**Forum mondial de l'harmonisation
des Règlements concernant les véhicules**

Groupe de travail de la sécurité passive

Règlement ONU n° 129 (Systèmes améliorés de retenue pour enfants)**Proposition de complément 8 à la série 02 d'amendements****Communication de l'expert de l'European Association of Automotive
Suppliers***

Figure 1
Conditionnement des tendeurs montés directement sur le système amélioré de retenue pour enfants

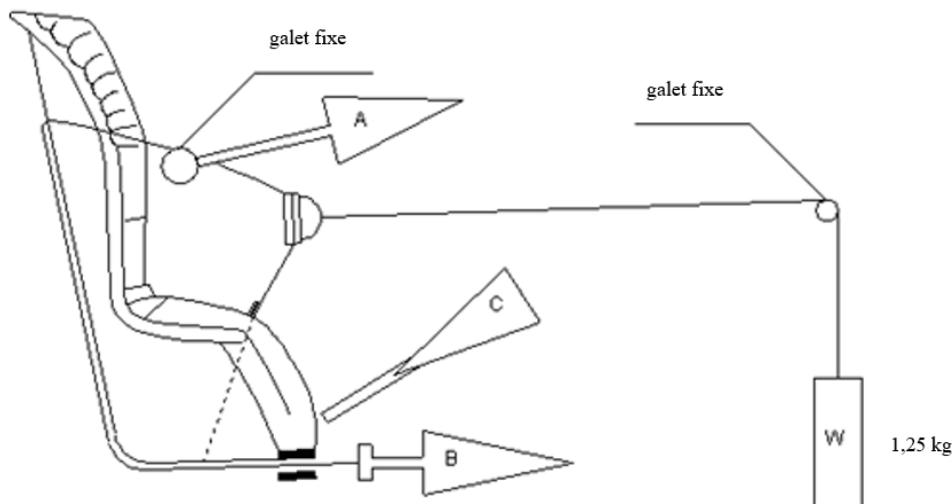
Méthode de conditionnement des tendeurs ~~montés sur une sangle~~

1. Conditionnement des tendeurs montés directement sur le système amélioré de retenue pour enfants (fig. 1)
 - 1.1 Mode opératoire
 - 1.1.1 La sangle étant placée dans la position de référence définie au paragraphe 7.2.6.1 du présent Règlement, extraire au moins 50 mm de sangle du harnais intégré en tirant sur l'extrémité libre de la sangle.
 - 1.1.2 Fixer l'extrémité tendeur du harnais intégré au dispositif de traction A.
 - 1.1.3 Actionner le tendeur et extraire au moins 150 mm de sangle dans le harnais intégré. Cette longueur représente la moitié d'un cycle et place le dispositif de traction A dans la position d'extraction maximale de la sangle.
 - 1.1.4 Raccorder l'extrémité libre de la sangle au dispositif de traction B.

- 1.2 Le cycle se compose des phases suivantes :
- 1.2.1 Tirer la sangle avec le dispositif B sur au moins 150 mm alors que le dispositif A n'exerce pas de tension sur le harnais intégré.
- 1.2.2 Actionner les tendeurs et exercer une traction avec le dispositif A alors que le dispositif B n'exerce pas de tension sur l'extrémité libre de la sangle.
- 1.2.3 En fin de course, mettre le tendeur hors fonction.
- 1.2.4 Répéter le cycle comme prescrit au paragraphe 6.7.2.7 du présent Règlement.

Figure 2
Conditionnement des tendeurs montés sur une sangle (non directement montés sur le système amélioré de retenue pour enfants)

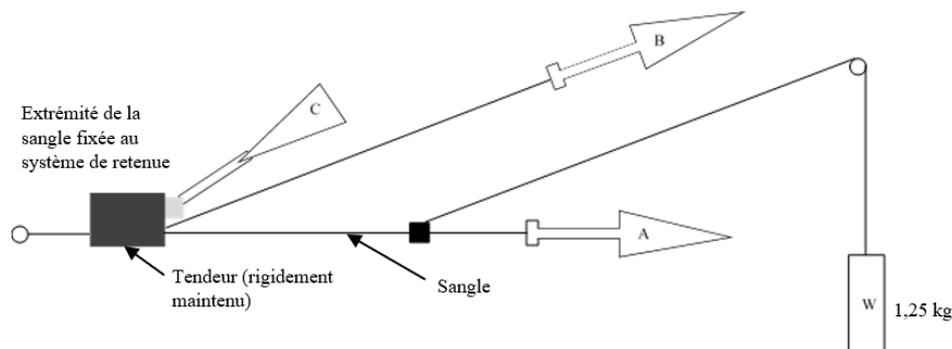
2. Conditionnement des tendeurs montés sur une sangle (non directement montés sur le système amélioré de retenue pour enfants) (fig. 2)
- 2.1 Mode opératoire

- 2.1.1 Fixer rigidement le tendeur.
- 2.1.2 La sangle étant placée dans la position de référence définie au paragraphe 7.2.6.2, extraire au moins 50 mm de sangle à travers le tendeur en tirant sur l'extrémité libre de la sangle.

- 2.1.3 Fixer l'extrémité tendeur de la sangle au dispositif de traction A.
- 2.1.4 Actionner le tendeur C et extraire au moins 150 mm de sangle à travers le tendeur. Cette longueur représente la moitié d'un cycle et place le dispositif de traction A dans la position d'extraction maximale de la sangle.

- 2.1.5 Raccorder l'extrémité libre de la sangle au dispositif de traction B.
- 2.2 Le cycle se compose des phases suivantes :
- 2.2.1 Tirer la sangle avec le dispositif B sur au moins 150 mm alors que le dispositif A n'exerce pas de tension sur la sangle.

- 2.2.2 Actionner le tendeur C et exercer une traction avec le dispositif A alors que le dispositif B n'exerce pas de tension sur l'extrémité libre de la sangle.

- 2.2.3 En fin de course, mettre le tendeur hors fonction.
- 2.2.4 Répéter le cycle comme prescrit au paragraphe 6.7.2.7 du présent Règlement. ».

session du Groupe de travail de la sécurité passive (GRSP) et entrées en vigueur dans les séries 01 et 02 d'amendements au Règlement ONU n° 129. L'amendement au paragraphe 6.7.2.7 introduit les modifications adoptées à la session susmentionnée du GRSP, qui ont été appliquées dans la série 01 d'amendements, mais omises par erreur dans la série 02 (puis dans la série 03). L'amendement à l'annexe 15 rétablit la figure et la procédure d'essai applicables aux tendeurs directement montés sur le système amélioré de retenue pour enfants, qui, par erreur, avaient été remplacées au lieu d'être complétées par la figure et la procédure d'essai applicables aux tendeurs montés sur une sangle.
